変更対象製品：H60、T60（フェーシングユニット）

変更内容

変更箇所詳細

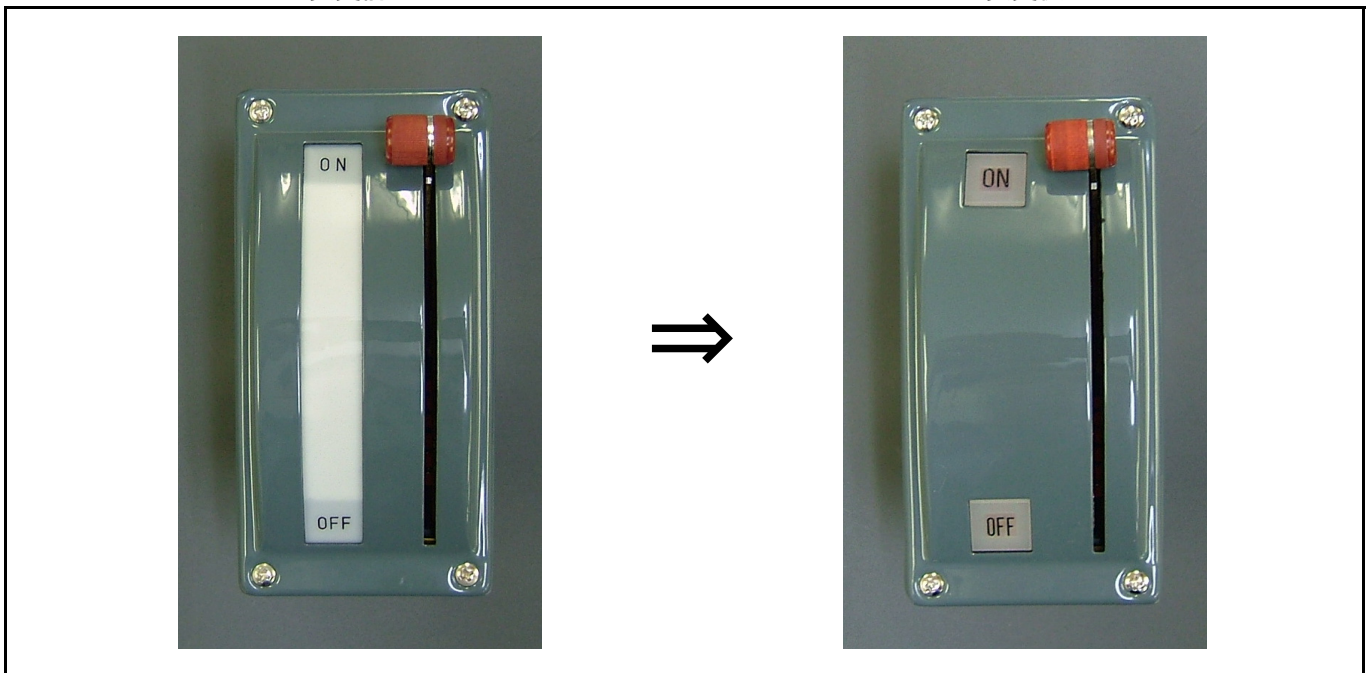
- “ON” “OFF” 表示用の光源をランプからLEDに変更
- 現在、LED光源で製造されている P60 の外観に H60、T60 を合わせ統一する

- ご使用に際し、電氣的・機構的な仕様は変更ありません。
- 従来通りの使用法で問題ありません。
